改善箇所説明図

保安基準不適合箇所

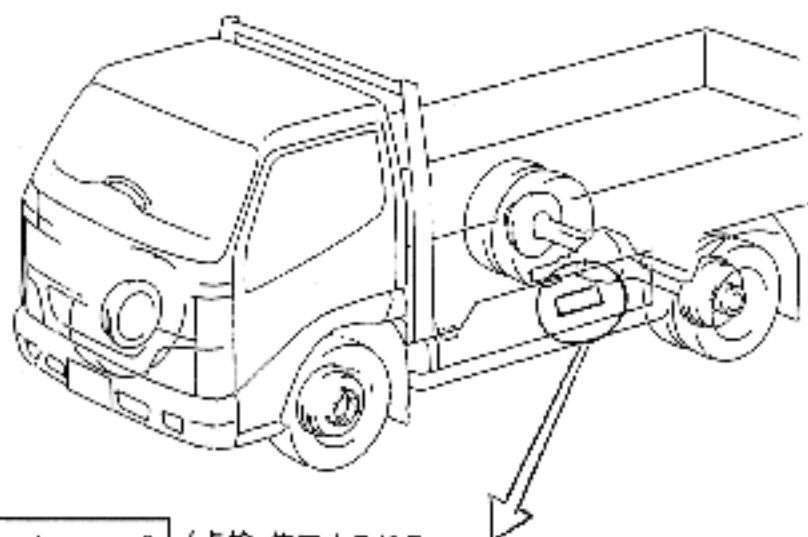
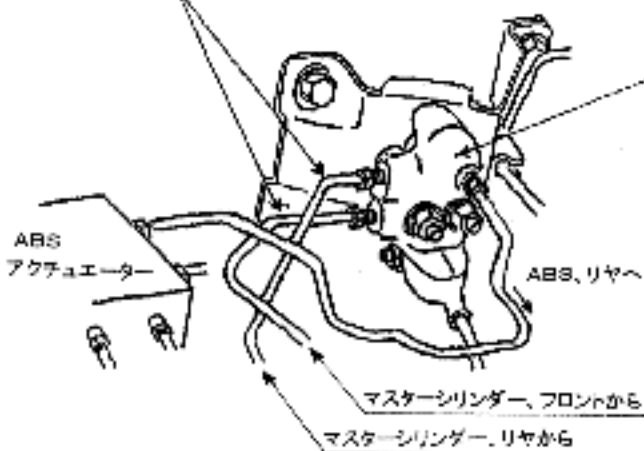
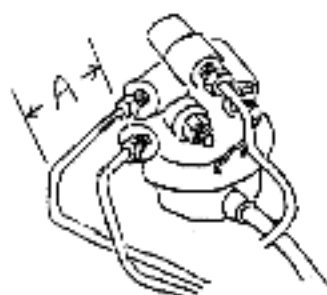
制動装置において、LSPV へのブレーキ配管の一部に組み付けが不適切なものがあるため、積車状態での急制動時に、ブレーキの制動距離が伸びるおそれがある。

改善前

A寸法が長い

改善後

A寸法が短い

全車両点検し、当該配管の組付けが不適切なものは、適切な組み付けに変更する。

識別: 改善済車両には、下側ブレーキチューブ(A寸法が長いチューブ)に白ペイントまたは黄ペイントを塗布。
